スタンドアーム／キャスタータイプ(AYL-FCP004A)の変更点ご紹介

【1】高さ調節機構の改善

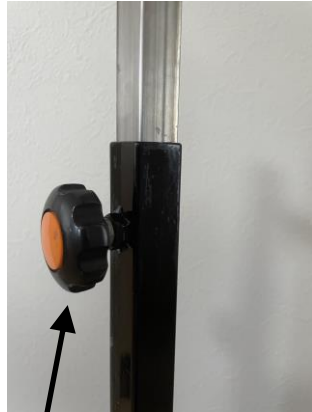
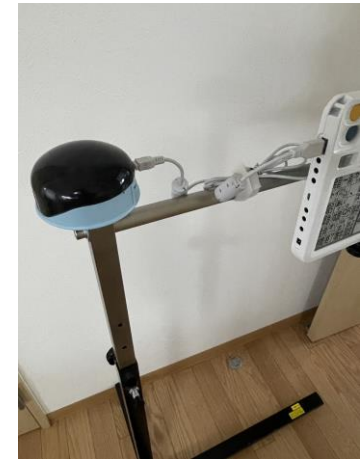
従来の固定部の高さ調整機構は、固定ノブで上下するフレームの穴のところにネジを差し込む形式でした。しかし、これではどこでネジが差し込めるのかを探しながらネジを締める必要があり、手間がかかりました。

そこで今回は「ロックピン+固定ノブ」の組み合わせで、固定できる部分でロックピンがフレームの穴に刺さることで位置決めが簡単になりました。また、ロックピンとノブの2つのロックがかかるため安全性も向上しました。

ロックピン

固定ノブ
